**MINISTERIO DE ENERGÍA Y MINAS**  
Resolución Directoral

**N° 0195 -2023-MINEM/DGAAE**

**INFORME N° 0706-2023-MINEM/DGAAE-DEAE**

<b>Para</b>	:	<b>Juan Orlando Cossio Williams</b> Director General de Asuntos Ambientales de Electricidad
<b>Asunto</b>	:	Informe final de evaluación de la Declaración de Impacto Ambiental del proyecto "Subestación Cusco 60/20/10 kV y líneas asociadas 60 kV", presentado por Enel Distribución Perú S.A.A.
<b>Referencia</b>	:	Registro N° 3592801 (3599612, 3608674, 3612180, 3617195, 3617465, 3617856, 3618224, 3618230)
<b>Fecha</b>	:	San Borja, 30 de noviembre de 2023

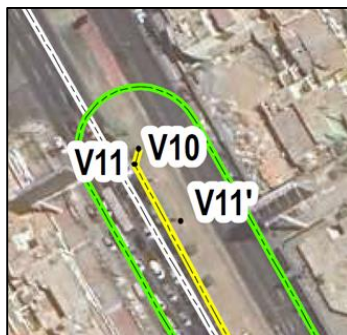
Considerando la instalación de un tramo subterráneo que tendrá un ancho entre de 1,2 a 2,1 m, y la mayoría del trazo se ubicará en las vías de accesos existentes, el Titular debe presentar la sección transversal de las vías de acceso que serán afectadas por el Proyecto con la superposición de las zanjas, y el plano y/o mapa de vista en planta debidamente georreferenciado. Cabe precisar que los mapas y/o planos deben estar a una escala que permita su evaluación y suscritos por el profesional colegiado y habilitado responsable de su elaboración, además de adjuntar dicho mapa o plano en formato *shapefile* y *kml* o *kmz*.

Mediante Registro N° 3612180, en el Anexo LEV-03. “*Planos vista planta y sección transversal*” (Folios 130 al 132), el Titular adjuntó el plano con la sección transversal de las vías de acceso que serán afectadas por el proyecto. Cabe señalar que dicho plano se encuentra firmado por el profesional colegiado y habilitado responsable de su elaboración.

Al respecto, se considera que la observación ha sido absuelta.
